Mission régionale d'autorité environnementale

**Avis délibéré de la mission régionale d'autorité environnementale sur le Programme immobilier "Le Parc Gerbasier" à Poisy en Haute-Savoie (74)
porté par la SCCV EQ2022**

Avis n° 2024-ARA-AP-1813

Avis délibéré le 18 février 2025

Figure 4: Coupe géologique et principe d'alimentation de la zone humide, (source : étude du 22 mai 2018 du dossier)

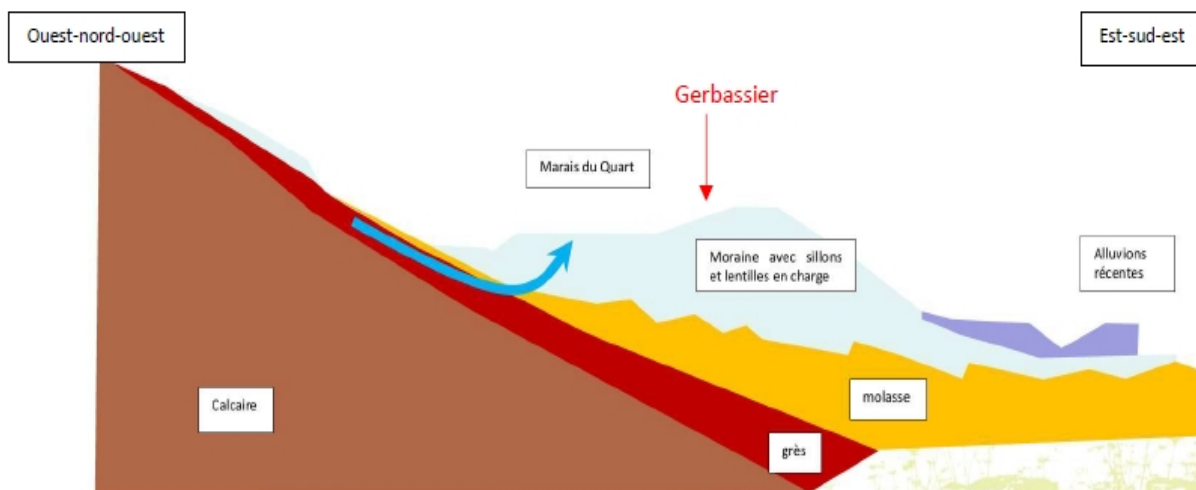
Le dossier n'apporte pas de garanties concernant l'efficacité du traitement des potentielles pollutions issues du ruissellement (hydrocarbures, métaux...) par le filtre planté de roseaux. L'absence d'incidences sur l'alimentation de la zone humide d'un rejet ponctuel, en un point, par rapport à une alimentation par ruissellement diffus n'est en outre pas démontrée. Les niveaux d'incidences brutes et résiduelles après application des mesures restant à préciser et à compléter, doivent être évalués.

- **démontrer l'efficacité du traitement de toutes les possibles pollutions des eaux pluviales par le filtre planté de roseaux déjà en place;**
- **démontrer l'absence d'incidences sur l'alimentation de la zone humide d'un rejet ponctuel des eaux pluviales, en un point, par rapport à une alimentation par ruissellement diffus comme actuellement ;**
- **d'évaluer les incidences brutes et résiduelles après l'application des mesures qui devront être complétées et précisées.**

Figure 5: Principaux aménagements de la zone humide du Marais du Quart (source dossier et MRAe) (voir situation de cette zone sur la figure 2 de la page 6)

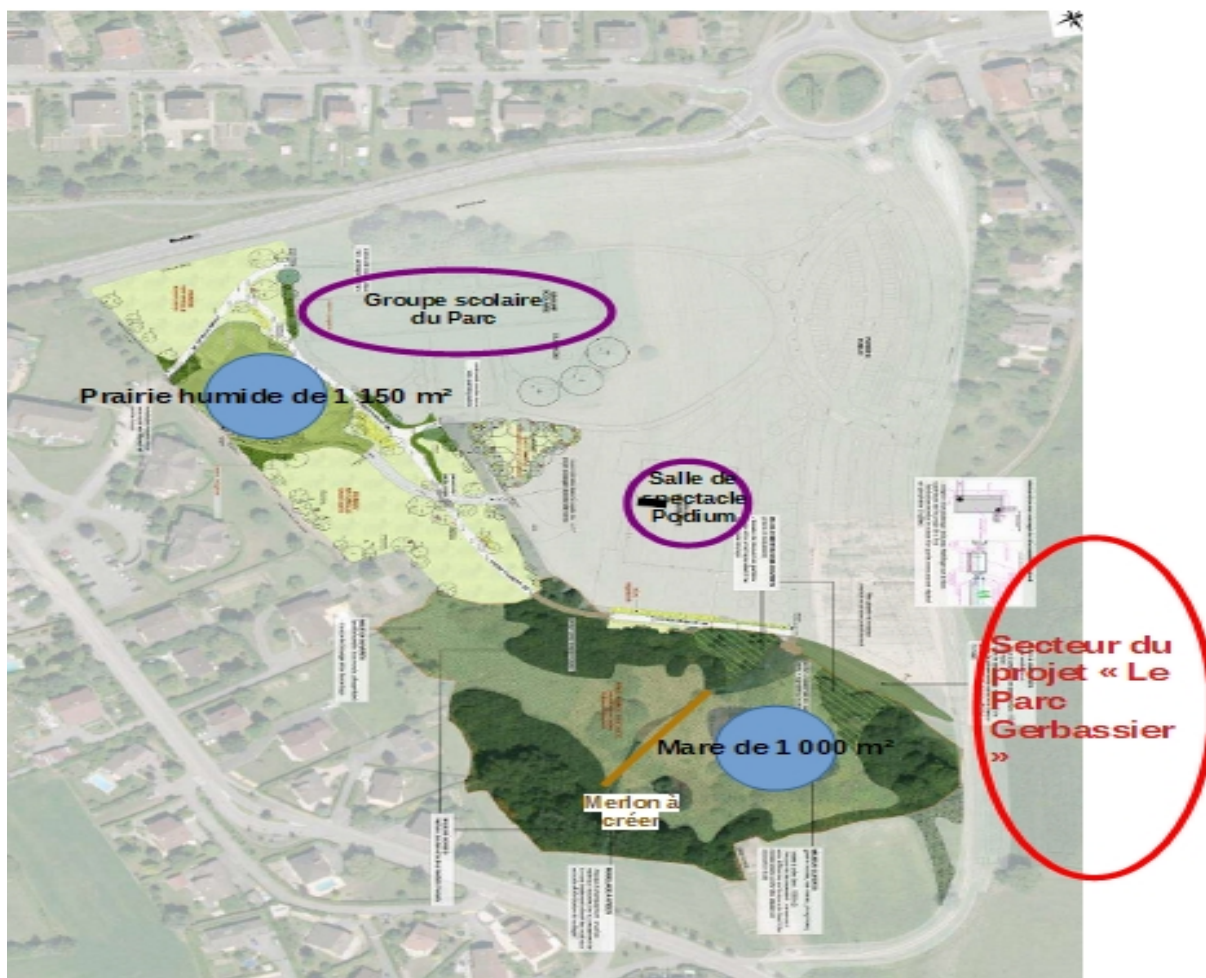
Le dossier considère la zone humide du Marais du Quart comme un enjeu **moyen à fort**, cette dernière nécessitant le maintien de l'alimentation en eau et l'absence de non dégradation de la qualité des eaux. Le niveau d'enjeu retenu par le dossier apparaît sous-estimé au regard de l'échelle de classement des enjeux présentée dans le dossier (Étude d'impact III.7 Synthèse des enjeux et des sensibilités). Cet enjeu doit être rehaussé et considéré *a minima* comme un enjeu strictement fort.

L'Autorité environnementale recommande de relever le niveau d'enjeu que représente la zone humide du Marais du Quart et de mettre à jour l'étude en conséquence.
